CONCLUSIONS et AVIS

Demande d'autorisation environnementale formulée au titre de la loi sur l'eau par la Communauté d'agglomération Bethune Bruay Artois Lys Romane (CABBALR) en vue de la construction d'un nouveau système d'assainissement.

Commissaire Enquêteur : Mr olivier THEETTEN.

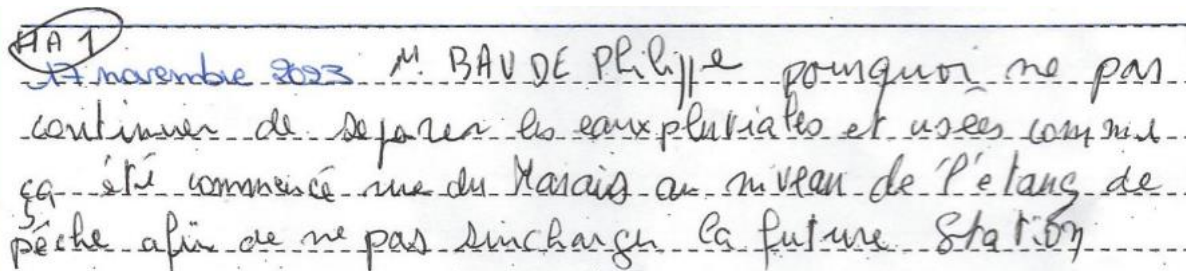
Observation n°2 :

Classement du chemin des cavaliers au patrimoine mondial de l'UNESCO.

Des aménagements paysagers encadreront le bâtiment et les ouvrages techniques du projet, afin de limiter leur impact visuel, et assurer une continuité avec le chemin cavalier et sa bande boisée.

Un réseau de transfert des effluents doit être réalisé pour relier le site de la STEP actuelle d'Auchy les Mines à la future STEP d'Haisnes. Le site sera remis dans son état initial à la suite de la pose de cette conduite. La pose de la conduite n'aura pas d'impact sur le cavalier.

Cette réponse est satisfaisante et de nombreux éléments à l'appui sont développés dans le dossier .

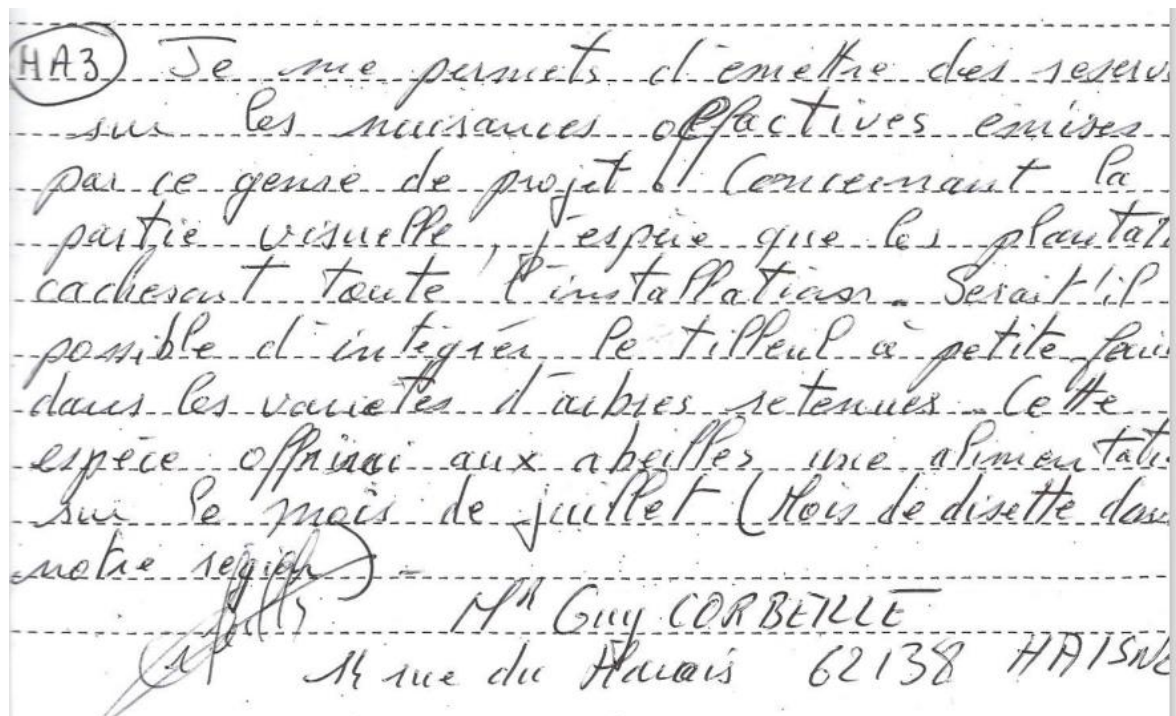
Observation n°2 : entretien des plantations futures de la STEP.

L'aménagement du site comprend un volet paysager conséquent comprenant des bassins végétalisés, un verger et une prairie mésophile. Il est prévu des plantations d'arbres-tiges, arbres branchus de la base et cépées

L'entretien paysager du site sera assuré par la Communauté d'Agglomération

Cette réponse est satisfaisante ; le volet paysager est bien décrit dans le dossier avec des dessins, photos et planches à l'appui et le concours d'un ingénieur paysagiste.
